KAZLŲ RŪDOS SAVIVALDYBĖS ADMINISTRACIJA

PRANEŠIMAS DĖL PRIIMTŲ SPRENDIMŲ VYKDANT VIEŠĄJĮ PIRKIMĄ

Kazlų Rūdos savivaldybės administracija, juridinio asmens kodas 188777932, (toliau – **Perkančioji organizacija**), vykdanči „Pagalbinio ūkio pastato, Vytauto g. 58, Kazlų Rūdoje, rekonstravimo į lopšėlį-darželį (mokslo paskirties pastatą) darbai“ viešąjį pirkimą (toliau – **Pirkimas**) (Pirkimo CVP IS Nr. 3707170), vykdomą Centrinės viešųjų pirkimų informacinė sistemos priemonėmis (toliau – **CVP IS**), vadovaujantis Lietuvos Respublikos viešųjų pirkimų įstatymu (toliau – **VPĮ**), teikia atsakymus į tiekėjo užduotus klausimus.

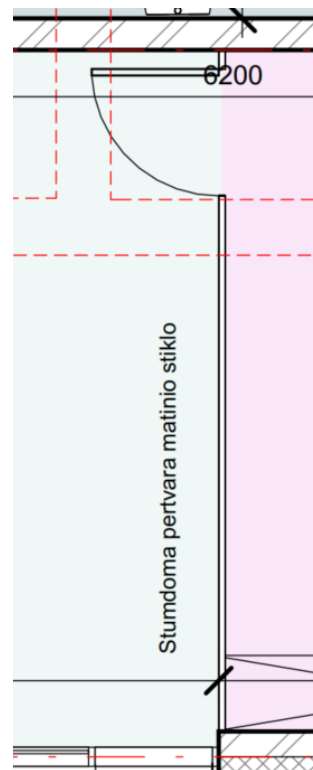
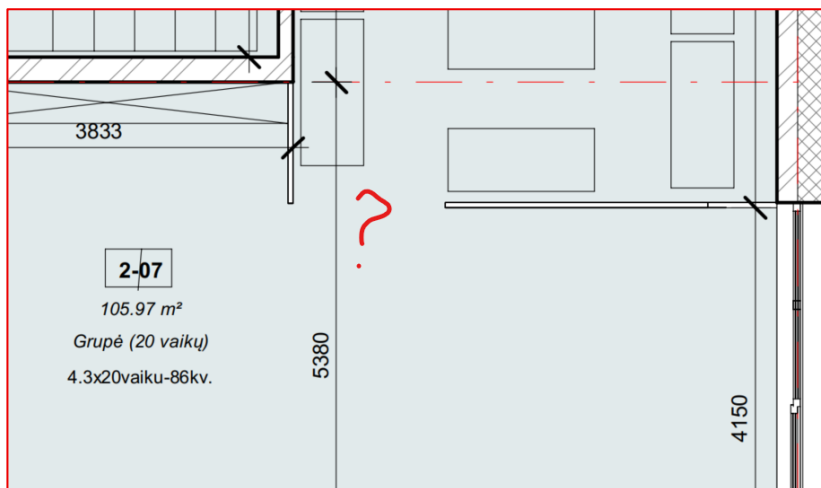
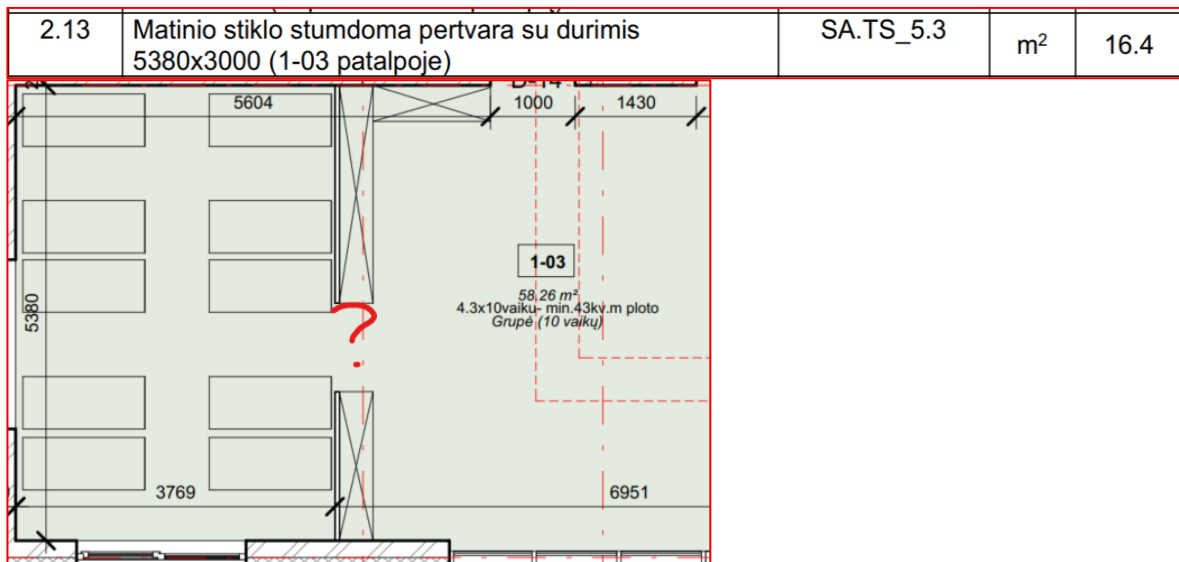
7. Patalpoje 2-03 numatoma stiklo pertvara su durimis. Brėžiniuose nepavaizduotos jokios durys, pertvaroje. Patikslinkite, ar reikalingos durys šioje pertvaroje? Jei taip, kokio dydžio ir kiek?

8. Patalpoje 2-07 numatoma stiklo pertvara su durimis. Brėžiniuose nepavaizduotos jokios durys, pertvaroje. Patikslinkite, ar reikalingos durys šioje pertvaroje? Jei taip, kokio dydžio ir kiek?

9. Patalpoje 1-03 numatoma stiklo pertvara su durimis. Brėžiniuose nepavaizduotos jokios durys, pertvaroje. Patikslinkite, ar reikalingos durys šioje pertvaroje? Jei taip, kokio dydžio ir kiek?

4.7. Patalpoje 2-03 numatoma stiklo pertvara su durimis - Įsivertinkite stumdą pertvarą su durimis, esant poreikiui į šonus susitumiančiai. Detalizuojama bus darbo projekto metu ir tikslinama su Perkančiąja organizacija .

4.8. Patalpoje 2-07 numatoma stiklo pertvara su durimis - Įsivertinkite stumdą pertvarą su durimis, esant poreikiui į šonus susitumiančiai. Detalizuojama bus darbo projekto metu ir tikslinama su Perkančiąja organizacija.

4.9. Patalpoje 1-03 numatoma stiklo pertvara su durimis - Įsivertinkite stumdą pertvarą su durimis, esant poreikiui į šonus susitumiančiai. Detalizuojama bus darbo projekto metu ir tikslinama su Perkančiąja organizacija. Durys bus reikalingos 1m dydžio.

GR-2 GRINDŲ DETALĖ ANT G/B PERDANGOS KONSTRUKCIJA M1:10

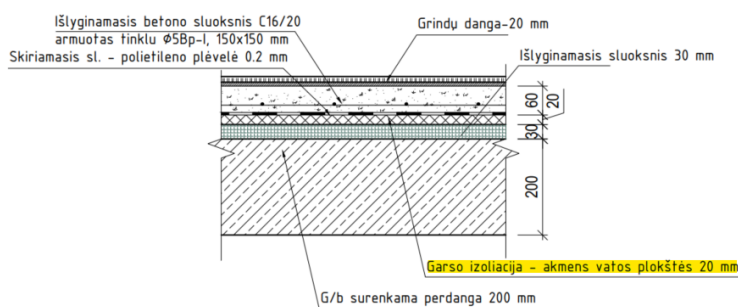
11. Pateikite kasimo/žemės darbų kiekius projektui.
 12. Ar reikalinga įrengti apsauginę stogo tvorelę?
 13. Pateikite specifikacijas garso izoliacijai.

4.13. Garso izoliacijos specifikacijos tikslinamos darbo projekto metu.

GR-2 GRINDŲ DETALĖ ANT G/B PERDANGOS KONSTRUKCIJA M1:10

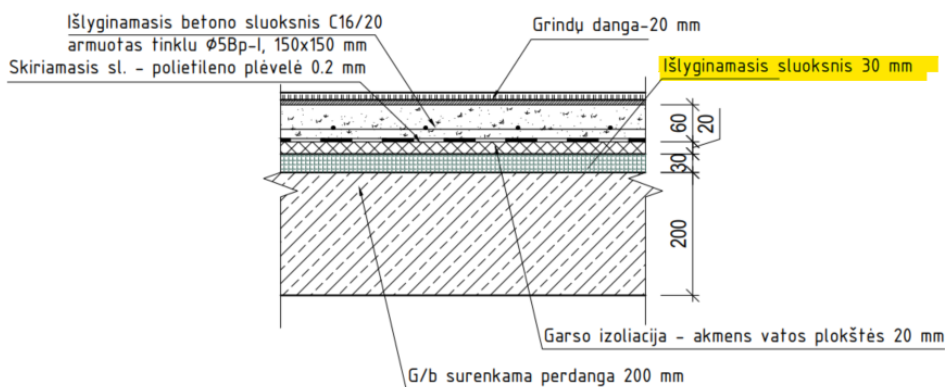
14. Pateikite išlyginamojo sluoksnio technines specifikacijas.

4.14. Išlyginamojo sluoksnio techninės specifikacijos tikslinamos darbo projekto metu.
